Типовой проект
409-28-38

Бетоносмесительный цех автоматизированный производительностью 60 м³ тяжелых бетонных смесей в час
/со смесителями емкостью 1500 литров/

Дополнение к основному варианту в связи
с использованием бетоносмесителей СБ-138А
вместо бетоносмесителей СБ-93

Часть I

План на отм. 4.800
Разрезы 3-3 и 4-4
Экспликация

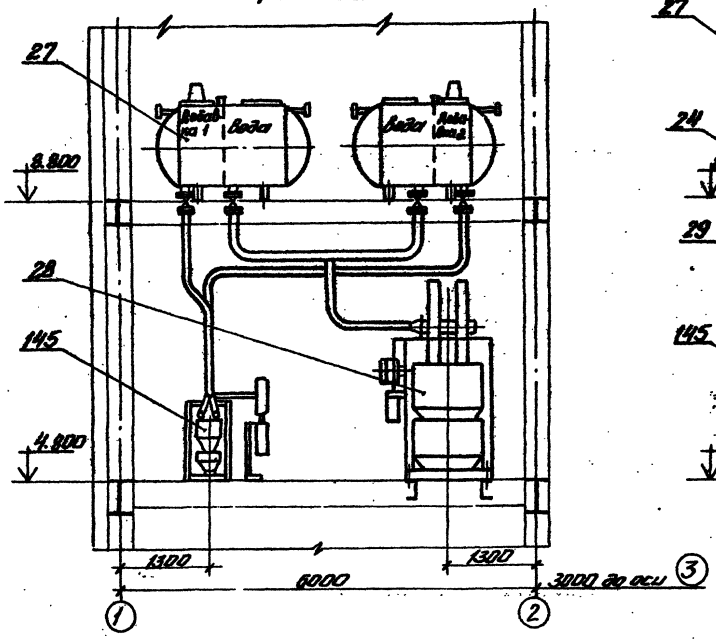
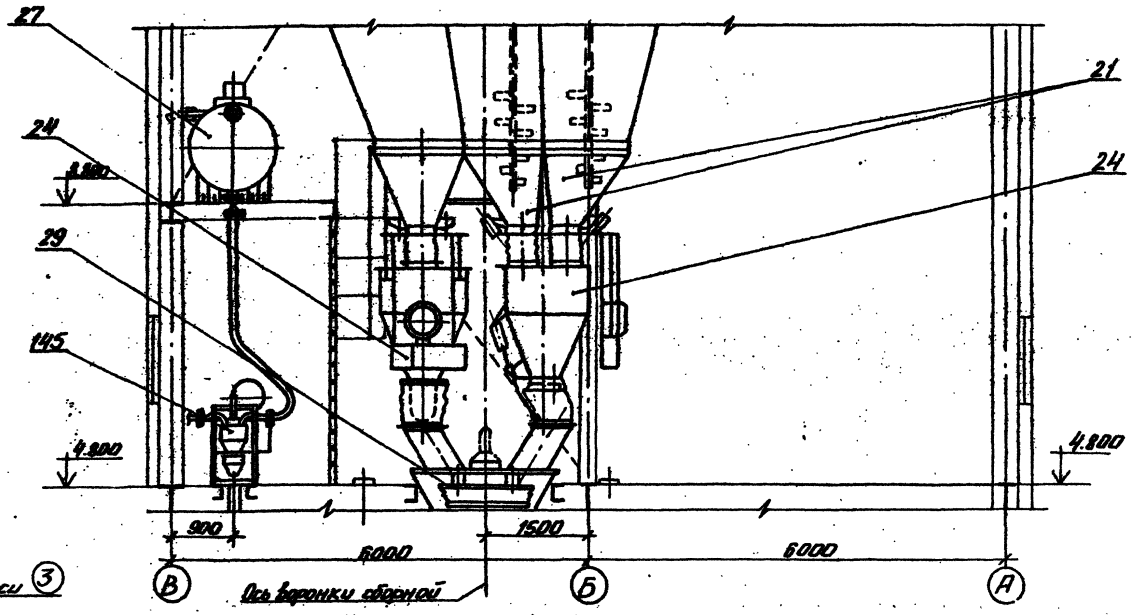
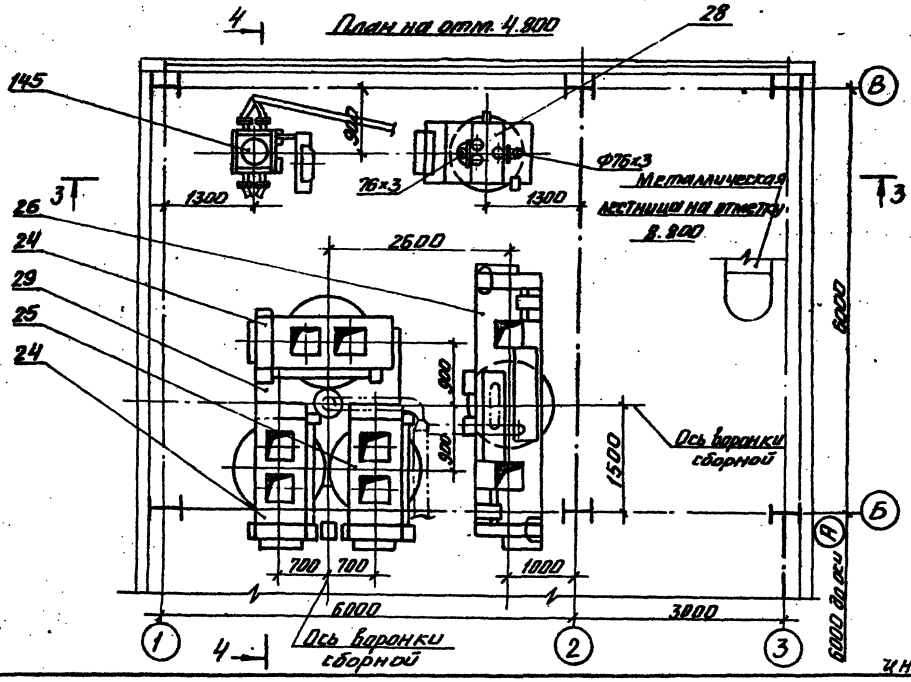
В дозаторном отделении бетоносмесительного цеха один дозатор для жидкости заменен на двухфракционный автоматический весовой дозатор для жидких химических добавок в связи с этим заменена система трубопроводов.

№ п/п	Наименование	Кол.	Шифр или индекс	Примеч.
145	Дозатор весовой автоматический (для жидких химических добавок)	1	6.145АД-30-2БЖ	Вместо одного дозатора 1БЖ-400

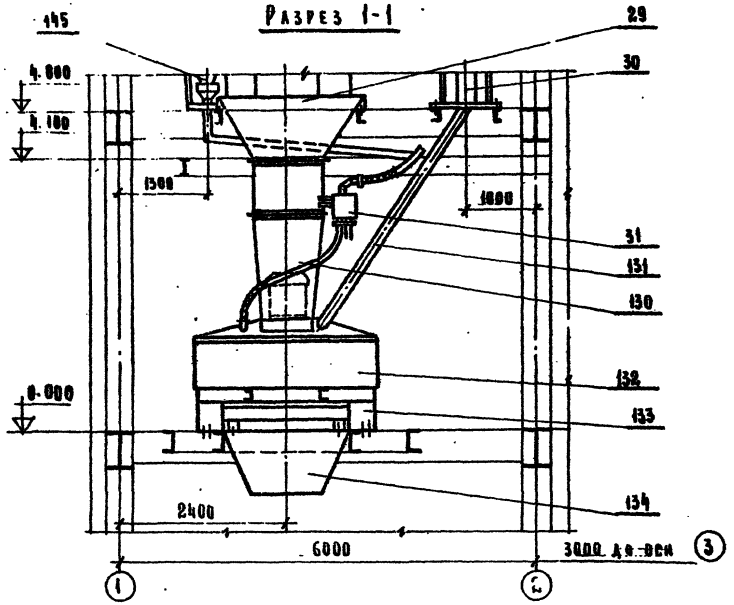
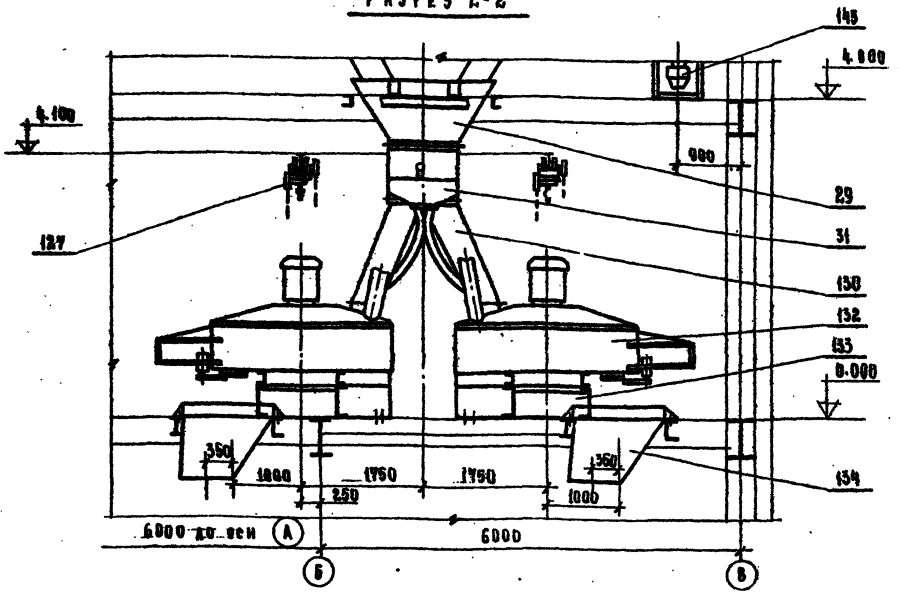
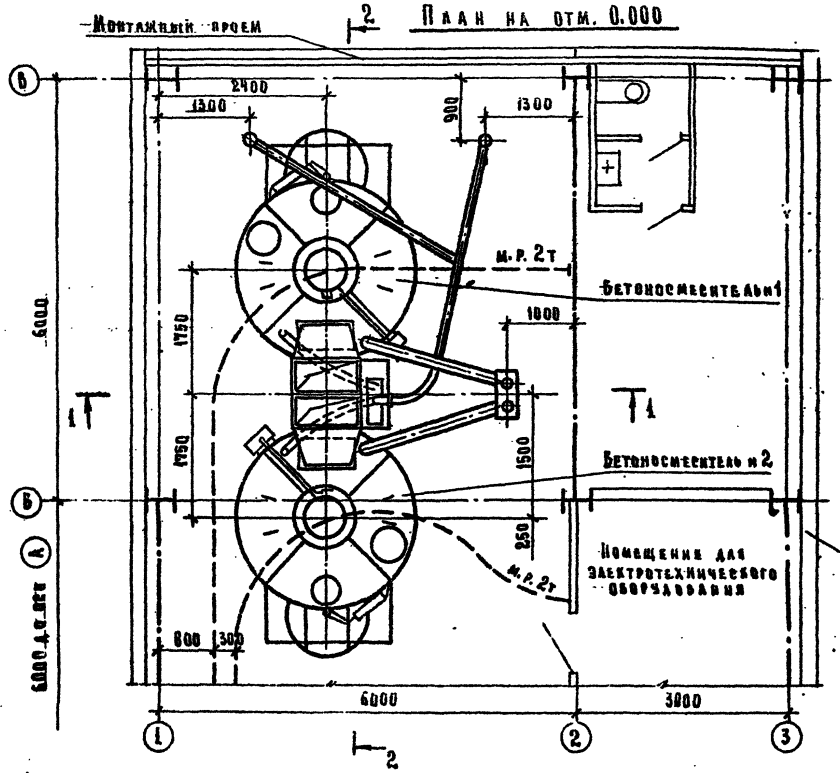
За основу взят основной вариант смесительного отделения, в котором бетоносмесители СБ-93 заменяются на бетоносмесители СБ-138А.

По сравнению с основным вариантом смесительного отделения в варианте со смесителями СБ-138А изменено нижеследующее нестандартизированное оборудование:

1. Течка в бетоносмеситель.
2. Течки от распределителя цемента.

В сравнении с основным вариантом бетоносмесительного отделения в разработанном варианте изменилось количество, тип и грузоподъемность ручных талей, расположение монорельсов. Проектная организация, привязывающая типовой проект 409-28-38 с вариантом бетоносмесителей СБ-138А, должна разработать на стадии КМД монорельсы и узлы их крепления к металлоконструкциям перекрытий.

1. Данный чертеж читать совместно с чертежами ТХ1 ТП 409-28-38.
2. Штуцер подвода воды к бетоносмесителям №2 переместить и врезать в крышку на монтаже согласно данному чертежу.
3. Врезку течки от распределителя цемента в крышки бетоносмесителей произвести на монтаже согласно данному чертежу.
4. Поз. 145 смотри экспликацию на листе 4.
5. Радиусы закруглений монорельсов - 2000 мм.

Релейно-контактная схема управления

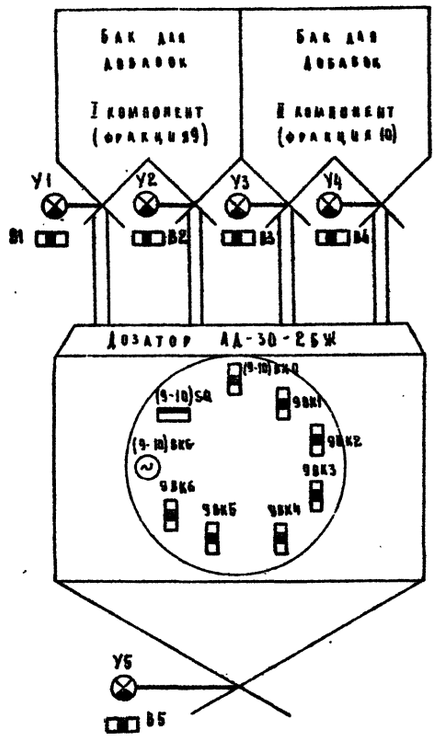
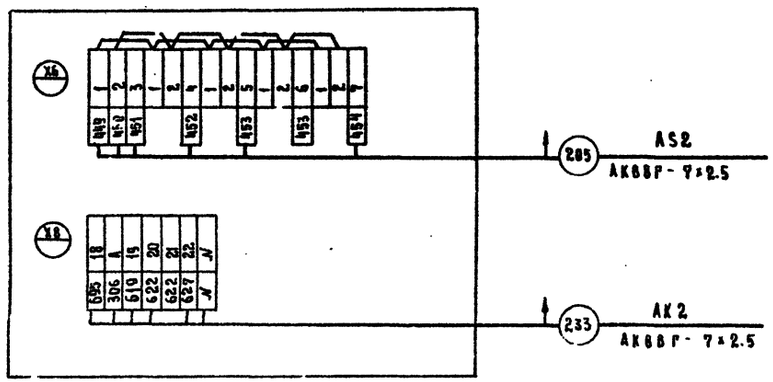
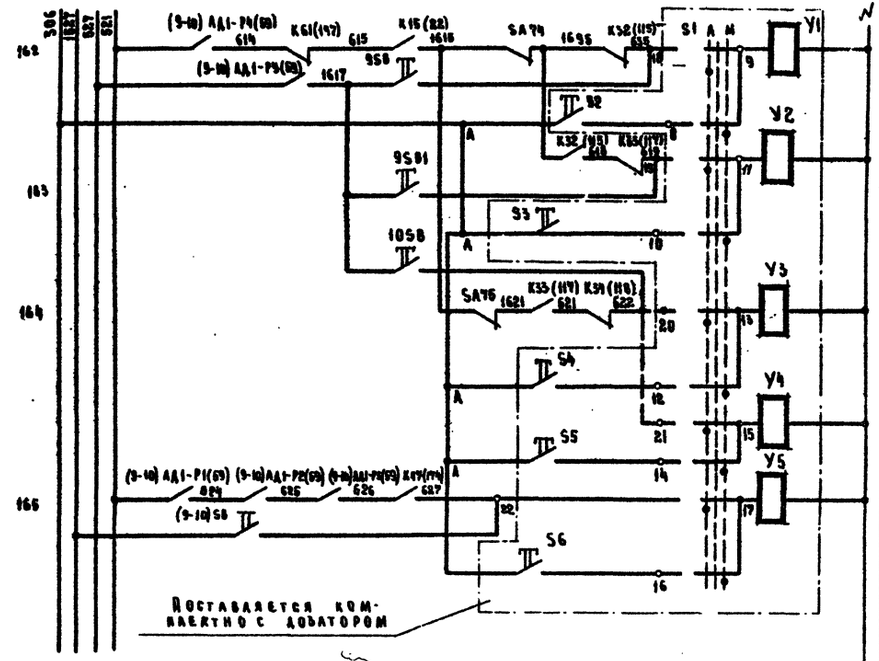
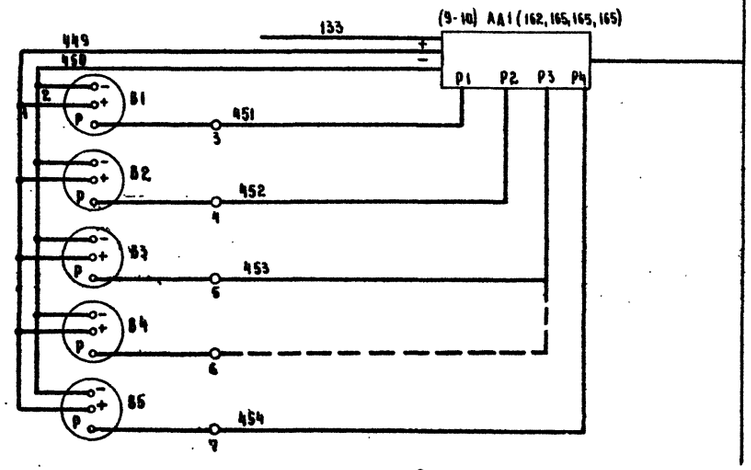
При замене дозатора жидкости на дозатор химических добавок необходимо внести изменения в принципиальные, технологическую схемы и схему подключений т.п. 409-28-38 (альбом V часть 1).

Управление двухкомпонентным дозатором выполнено таким образом, что у компонента I используются два клапана один для заливки, второй для доливки добавки. У второго компонента используется только один клапан - либо для заливки, либо для доливки добавки в зависимости от производительности завода и потребности в жидких добавках. Для этого на чертежах принципиальных схем бесконтактные датчики либо В3; либо В4 с маркировкой 453 подключить к блоку питания (9-10). АД1, а электромагнитные - либо У3, либо У4 подключить к цепи с маркировкой 622. На схеме подключения в клеммнике Х6 маркировку 453 подключить либо к клемме 5; либо к клемме 6, а в клеммнике Х8 маркировку 622 подключить либо к клемме 20, либо к клемме 21.
